MAO/JRP/660/12

Dotyczy: przetargu nieograniczonego o numerze sprawy UE/JRP/423/2012.

W związku z pytaniami Wykonawców odnośnie treści SIWZ dla zadania pn.: „Modernizacja torowiska tramwajowego w Katowicach od Wesolego Miasteczka do pętli Zachodniej przy Stadionie Śląskim” (zadanie nr 1), „Modernizacja torowiska na odcinku od przystanku Chorzów AKS do przystanku Chorzów Chopina” (zadanie nr 8), „Modernizacja torowiska na odcinku od Pętli Słonecznej do Ronda w Katowicach” (zadanie nr 37) w ramach realizacji Projektu pn.: „Modernizacja infrastruktury tramwajowej i trolejbusowej w Aglomeracji Górnośląskiej wraz z infrastrukturą towarzyszącą”, POIS.07.03.00-00-012/11 współfinansowanego przez Unię Europejską ze środków Funduszu Spójności w ramach Programu Operacyjnego Infrastruktura i Środowisko wyjaśniamy:

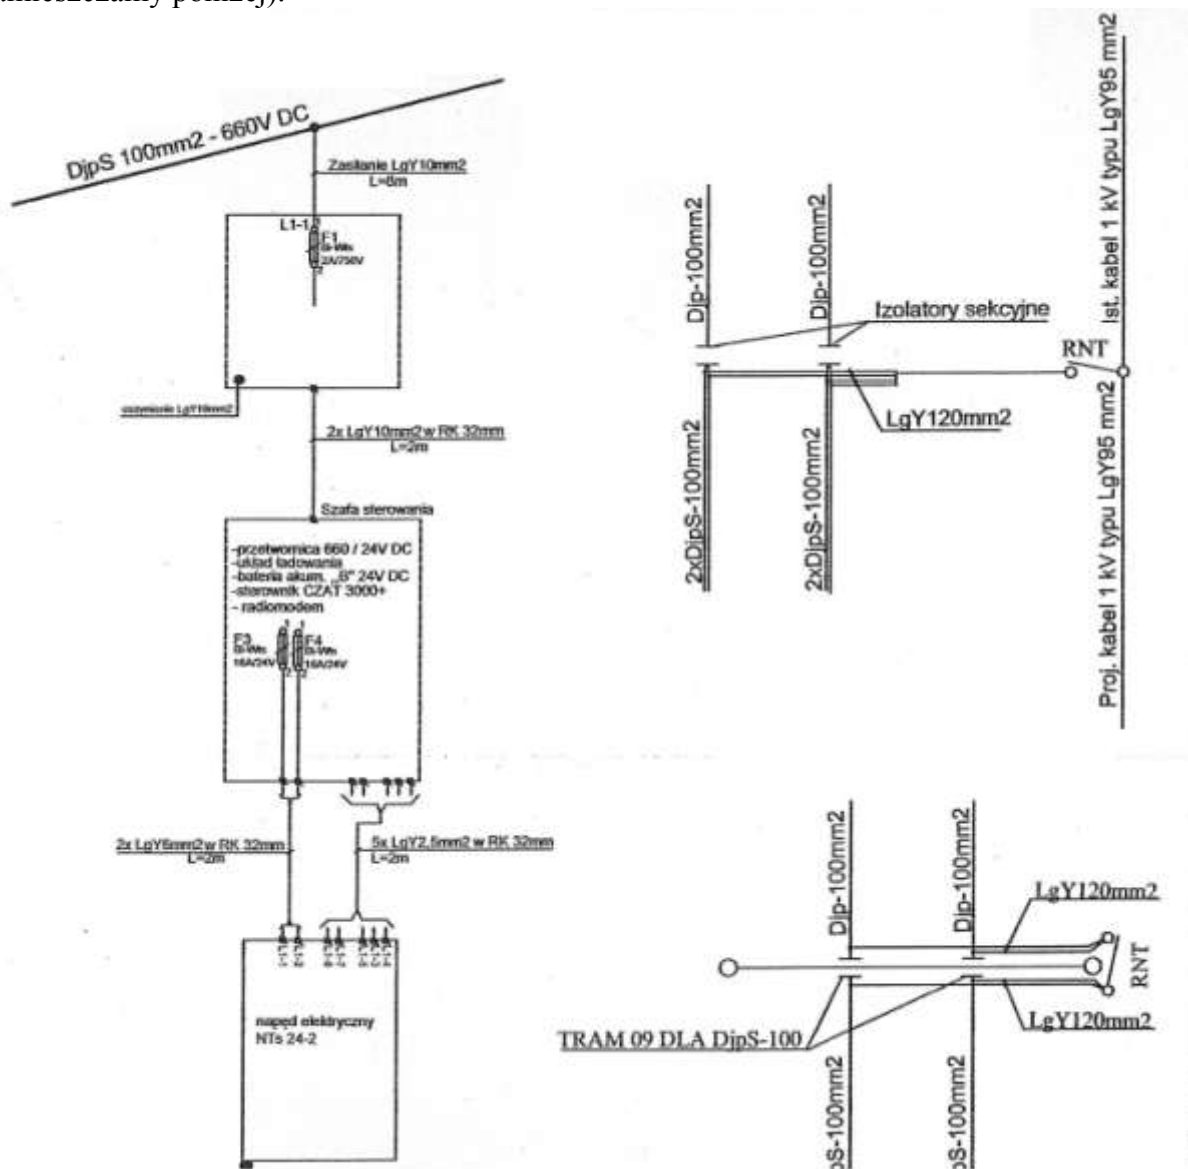
Zadanie nr 1. Sieć trakcyjna. Proszę o potwierdzenie, że montowane napędy odłączników sekcyjnych i zasilających mają posiadać napędy ręczne.

Napędy odłączników sekcyjnych oraz zasilających mają być sterowane radiowo, wg rozwiązania obecnie obowiązującego w Tramwajach Śląskich S.A. W wycenie należy uwzględnić niezbędne

prace do wykonania w ramach konfiguracji w Centrum Dyspozycji Mocy. (Przykładowy schemat sterowania radiowego eksploatowanego w Tramwajach Śląskich S.A. zamieszczamy poniżej).
